Nota van beantwoording

Legger Watersystemen 2022

Nota van beantwoording Legger Watersystemen

Dit stuk betreft de nota van beantwoording op de Legger Watersystemen 2022.

Kaartuitsnede uit de overeenkomst overdracht van beheer van gemeente Capelle aan den IJssel aan HHSK, ondertekend te Rotterdam, 11 december 1995.

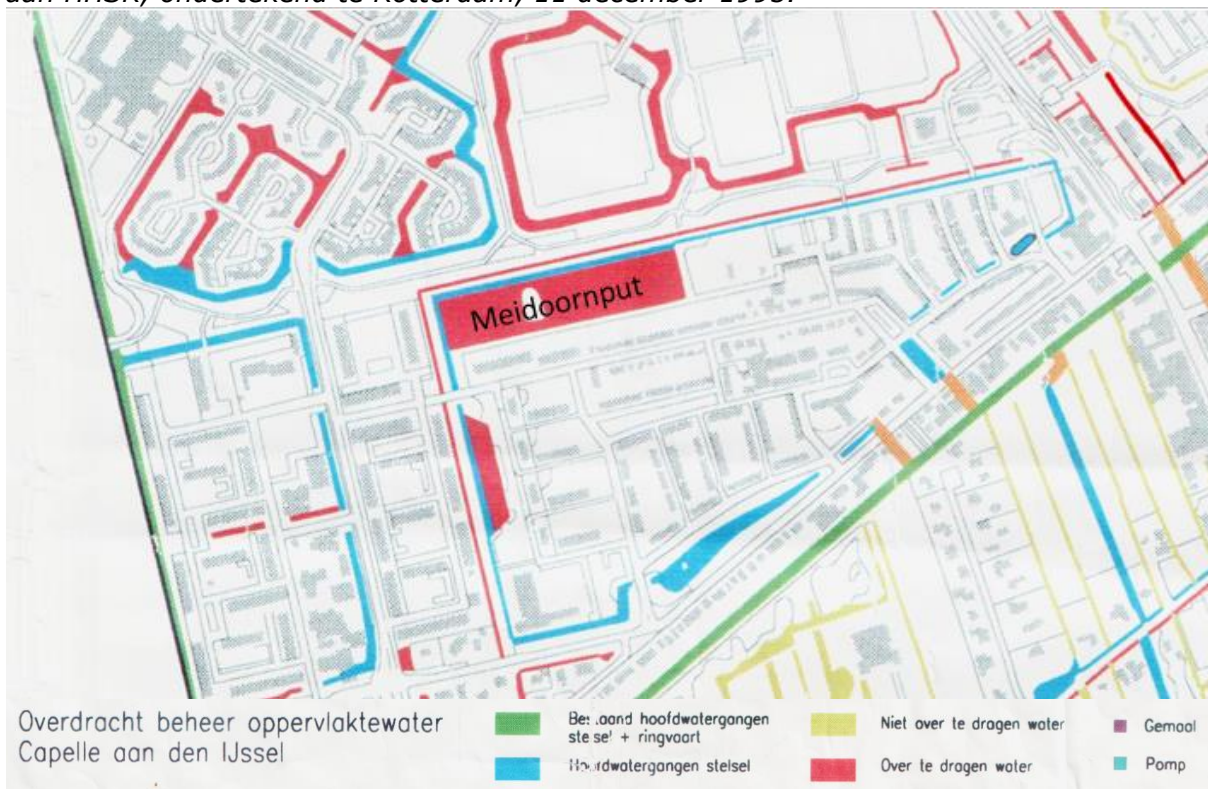
In het deelwaterplan Schenkel (2010) en de watervergunning (2011) is de vijver Meidoornput aangegeven als hoofdwatgang, waarmee de onderhoudsplicht bij het hoogheemraadschap berust. Indiener bepleit dat het hoogheemraadschap die onderhoudsplicht (dus) ook zelf uitvoert.

Tot 1995 was gemeente Capelle aan den IJssel de waterbeheerder in haar gebied. Met een overeenkomst is het beheer van het water toen door het hoogheemraadschap overgenomen. In die overeenkomst zijn als eerste afspraken vastgelegd over de categorisering van watergangen. Daarnaast is met de overeenkomst de overdracht geregeld van de onderhoudsplicht van o.a. het overig water dat werd onderhouden door gemeente Capelle aan den IJssel.

De figuur hieronder is een knipsel uit die kaart, waarop is aangegeven waar de Meidoornput ligt. Daarin is te zien dat de primaire watergang apart is getekend van de waterpartij van de Meidoornput: de primaire watergang is blauw, het overige water dat door HHSK werd overgenomen in onderhoud is rood.

De categorie van een watergang wordt vastgelegd in het instrument legger. Daarin worden ook afspraken tussen het hoogheemraadschap en anderen verwerkt, die bestuursrechtelijk overeen zijn gekomen. De categorie wordt niet juridisch geregeld met de instrumenten (deel)waterplan en/of vergunning. De inhoud van de overeenkomst en legger gaat hier dus op voor.

Het hoogheemraadschap herstelt met deze legger de onjuistheid zoals opgenomen in zowel het waterplan als de vergunning, en specificeert dat de rest van de vijver de categorie overig heeft.

Uitsnede van de kartering in de Meidoornput, waarbij aan het gedeelte rondom de waterwoningen een apart vlak is gekarteerd om onderhoudsplicht en profiel aan toe te kennen (in paars).

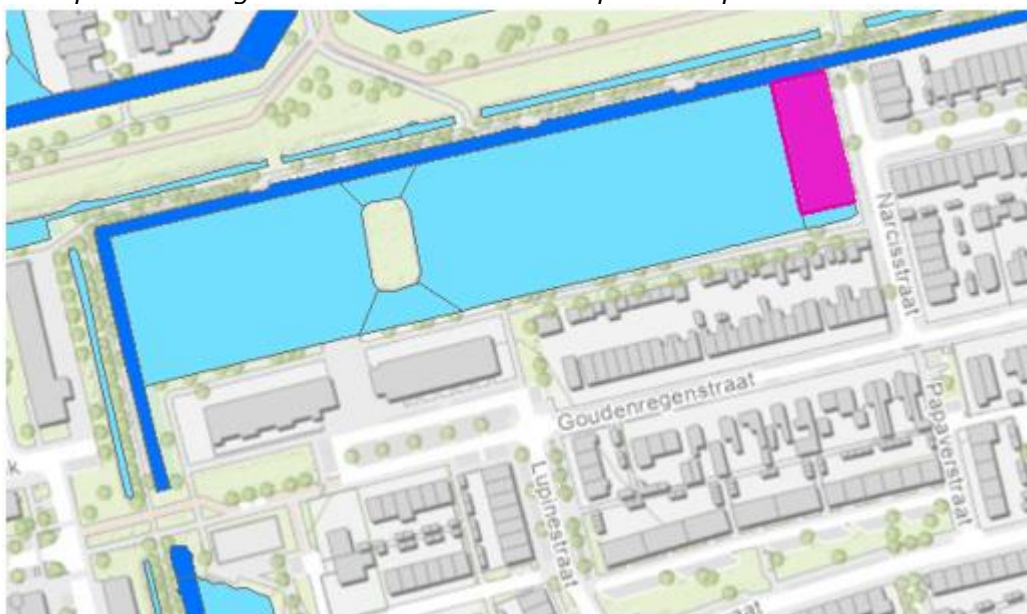
Indiener stelt dat bij voorkeur de categorie van de hele Meidoornput (zowel bij de waterwoningen, als de rest van de plas) wordt gecategoriseerd als primaire watergang. Daarbij geeft indiener aan dat ook wanneer de watergang wordt aangemerkt als overige watergang, dat niet hoeft te betekenen dat het hoogheemraadschap geen onderhoudsplichtige van deze waterpartij is/moet zijn.

Verderop stelt indiener dat het hoogheemraadschap over het hoofd ziet dat het getekende watervlak zes verschillende aangrenzende eigenaren omvat, en dat duidelijkheid naar de ingeland (over wie wat moet doen, red.) gewenst lijkt.

Indiener stelt terecht dat ook aan een hoogheemraadschap wel de onderhoudsplicht van overig water kan zijn toegewezen. Tussen het hoogheemraadschap en gemeente is in een overeenkomst uit 1995 vastgelegd dat het hoogheemraadschap de onderhoudsplicht van de Meidoornput op zich neemt.

“De vergunninghouder is verplicht de watergang onder de woningen en tot over een afstand van 5.00 meter rondom daarvan op de in de legger voorgeschreven afmetingen te onderhouden”. Over de precieze ligging van die 5 meter wordt hieronder verder ingegaan in paragraaf 4.7. Met dit voorschrift is kenbaar gemaakt dat de onderhoudsplicht (afwijkend aan de rest van de waterpartij) bij vergunninghouder komt te liggen. Om deze onderhoudsplicht en een profiel specifiek te kunnen toewijzen is uit de vijver een stukje ‘geknipt’, zoals in de figuur hieronder is opgenomen.

Van het als los gedeelte gekarteerde watervlak onder en rondom de waterwoningen zijn inderdaad 6 particulieren aangrenzend eigenaar. Dat is niet afwijkend aan de systematiek; dat is bij bijna alle andere watergangen waar de onderhoudsplicht op *aangrenzend eigenaar* staat ook het geval. Voor elke aangrenzend eigenaar geldt dat de omvang van zijn of haar onderhoudsplicht *de lengte van zijn recht* betreft. Dat wil zeggen dat elke eigenaar voor de breedte van zijn perceel onderhoud aan dit oppervlak moet uitvoeren.

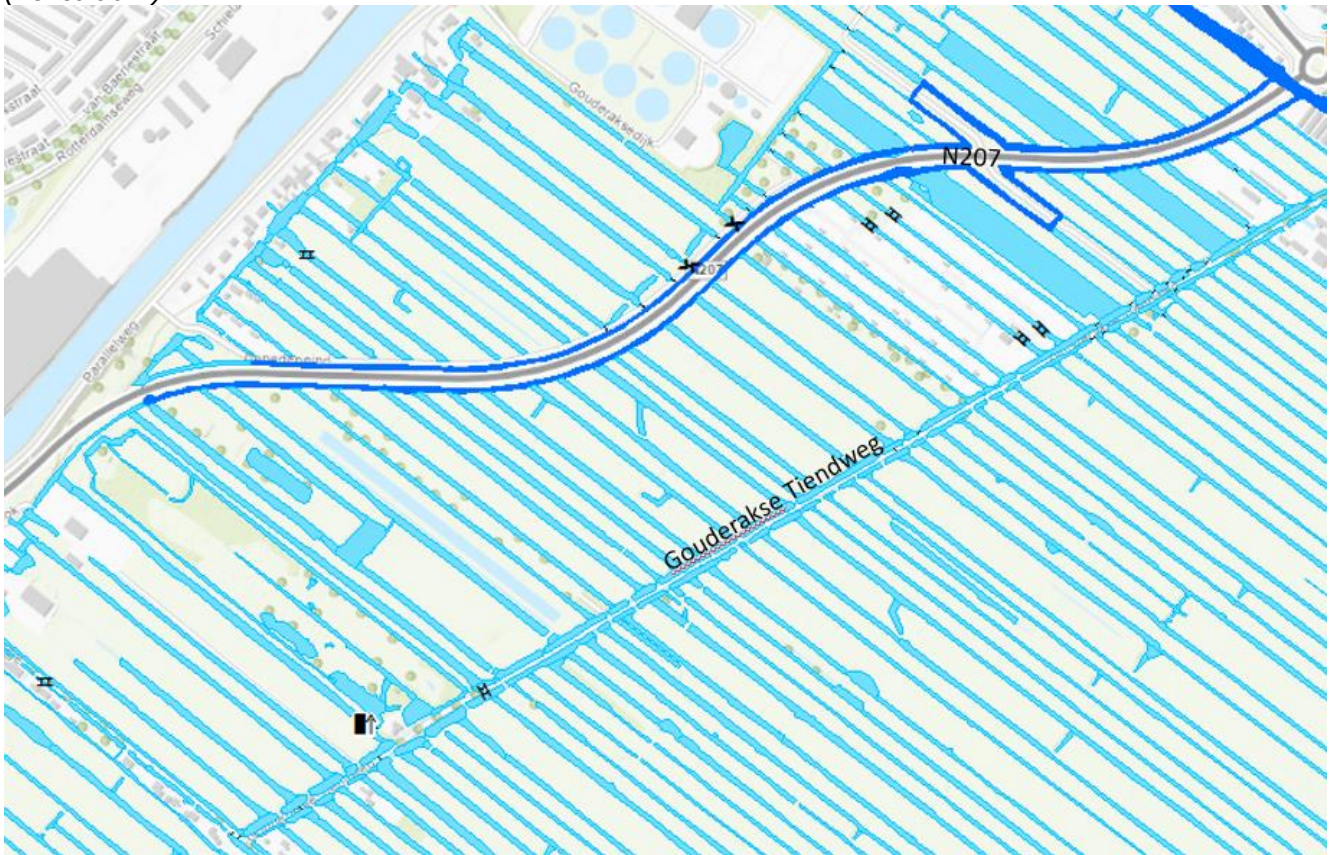
Bij aanleg van de N207 is parallel aan beide kanten van de weg een primaire watergang gemaakt. Deze watergangen staan in de ontwerplegger nog onterecht opgenomen met de categorie *overig*.

De Zuidelijke watergang van deze twee primaire watergangen langs de N207 vervangt de functie van wat nog de primaire watergang langs de Gouderakse Tiendweg was. Deze watergang heeft daarmee zijn functie verloren en is juist een overige watergang geworden.

Met de aanleg van de N207 is aan weerszijden van die weg inderdaad een nieuwe primaire watergang gerealiseerd. Deze aanleg verwerken we nu in de legger. De watergang langs de Gouderakse Tiendweg verliest hiermee juist de functie van een primaire watergang; de nieuwe watergang langs de N207 heeft deze functie immers overgenomen; dezelfde scheisloten ontwateren nu naar de nieuwe primaire watergang. Hierom hebben we eerder ook toegestaan dat in de watergang langs de Gouderakse Tiendweg duikers zijn gerealiseerd; de watergang had niet meer hetzelfde belang als vroeger. Met deze vaststelling verwerken we ook dit uitgangspunt.

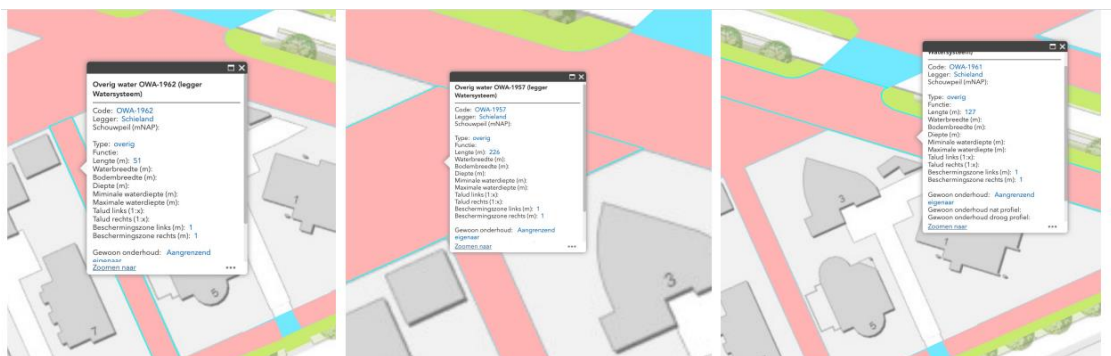
In de dagelijkse praktijk is het de gemeente Rotterdam die het maaibeheer 2x per jaar met een maaiboot uitvoert. Het betreft OWA 1957 en OWA1961.

Ik vermoed dan ook dat u hier niet de aangrenzend eigenaar bedoelt maar de gemeente Rotterdam.

Ik zou het ook niet redelijk vinden wanneer ik, als particulier, het onderhoud aan een 10m brede en 2.5m diepe watergang moet uitvoeren waar ik niet eens de eigenaar van ben.
